鉄道車両—台車—台車枠設計通則

正 誤 票

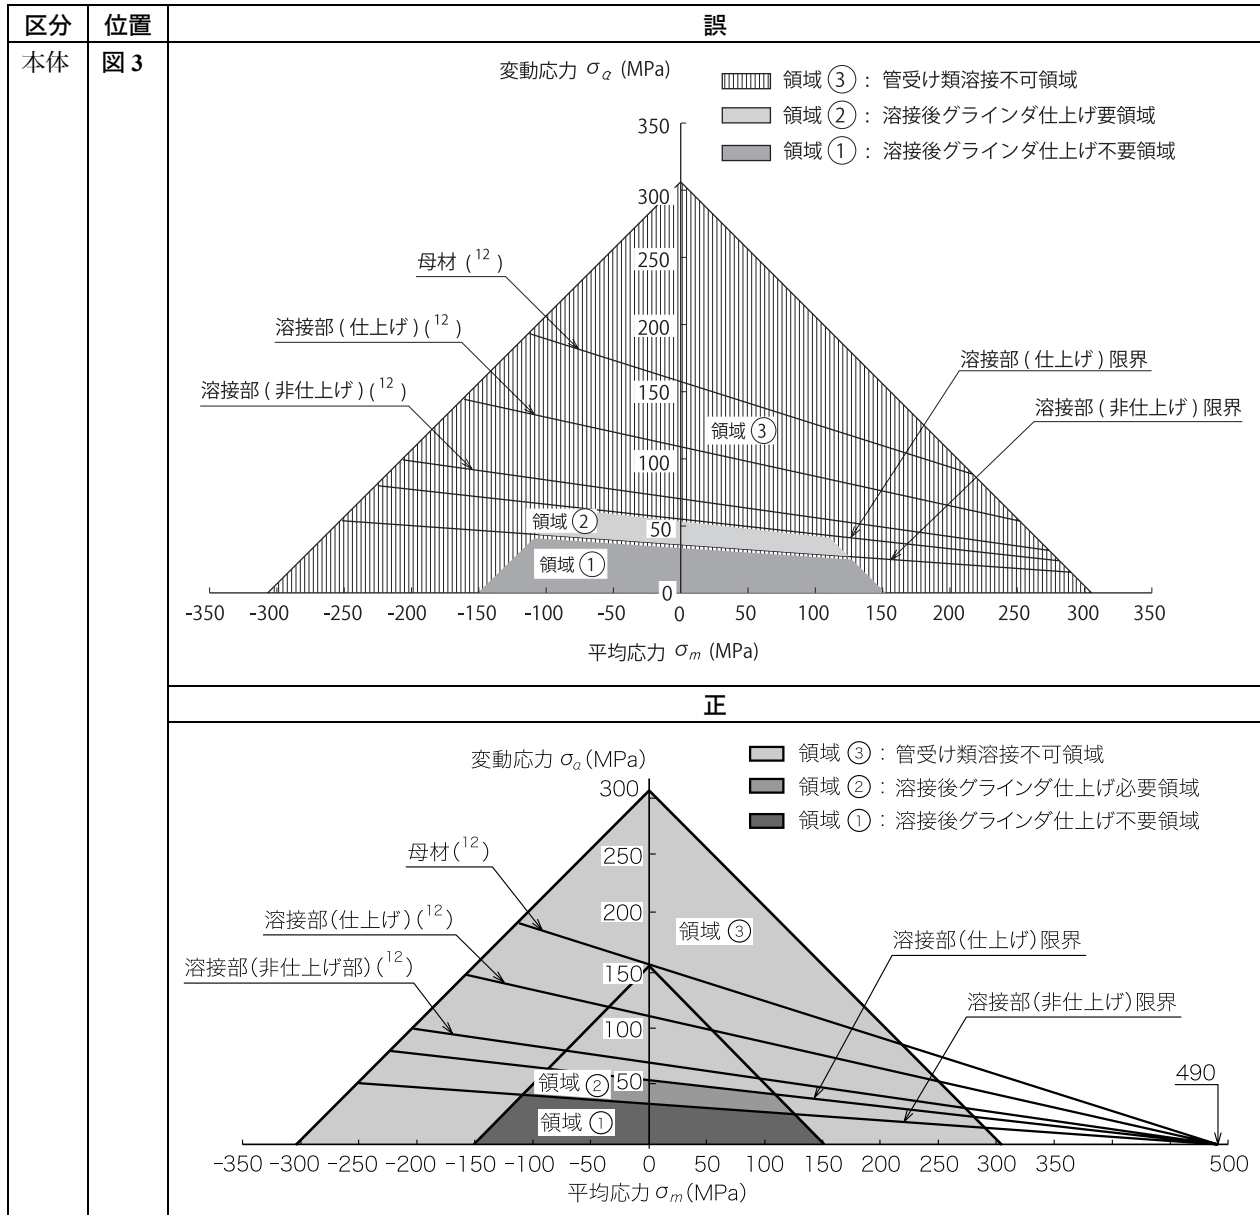
区分	位置	正
本体	図 2 及び 図 3	図 2 の領域①～③を示すハッチングが正しい領域を示しておらず、誤りであるので、正しい領域を示す図に修正する。また限界線の起点となる材料の引張強さを示す点が記入されていないため延長線を追加した。図 3 も同様に材料の引張強さを示す点を延長線にて示す修正を行う。
	図 2	誤
		正
